Kuntaympäristöpalvelut

482/11.01.04/2025

Ympäristönsuojeluviranomaisen lausunto koskien ylijäämämaiden hyödyntämistä tilalla 927-432-4-44 Tuiskunmäki**Asia**

Kuva 1. Leikkaus.

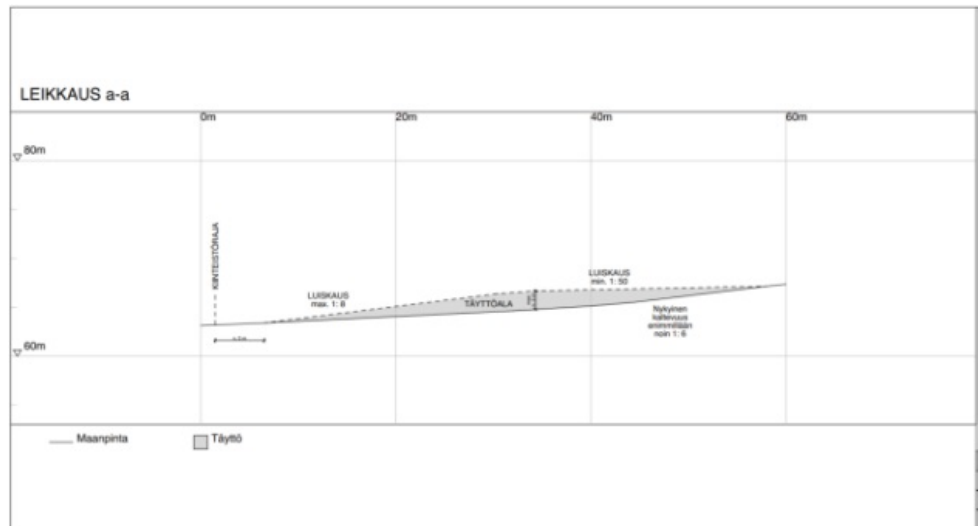
Maa-aineksen sijoituspaikka on kapeahko peltolohko metsäsaarekkeiden välissä laajemman peltoalueen laidassa. Kartta- ja maastotarkastelun perusteella läjitys ei tule näkymään maisemassa laajemmalle ympäristöön. Esitetyn leikkauspiirustuksen perusteella täyttö luiskauksineen vaikuttaisi sopivan esitettyyn paikkaan nykyistä maisemaa liiaksi muuttamatta. Museo ei siten näe estettä hankkeen toteuttamiselle maiseman tai kulttuuriympäristön näkökulmista. Täytön ja sen reuna-alueiden muotoiluun tulee kiinnittää erityistä huomiota niin, että maiseman piirteet tilakeskuksen lähellä ja tieltä katsottaessa säilyvät luontevina ja että korotettu peltoalue liittyy kauniisti ympäröivään maisemaan.

"Täyttö ja sen reuna-alueet muotoillaan ja maisemoidaan siten, että ympäristön nykyiset piirteet säilyvät luontevina ja korotettu peltoalue liittyy kauniisti ympäröivään maisemaan."
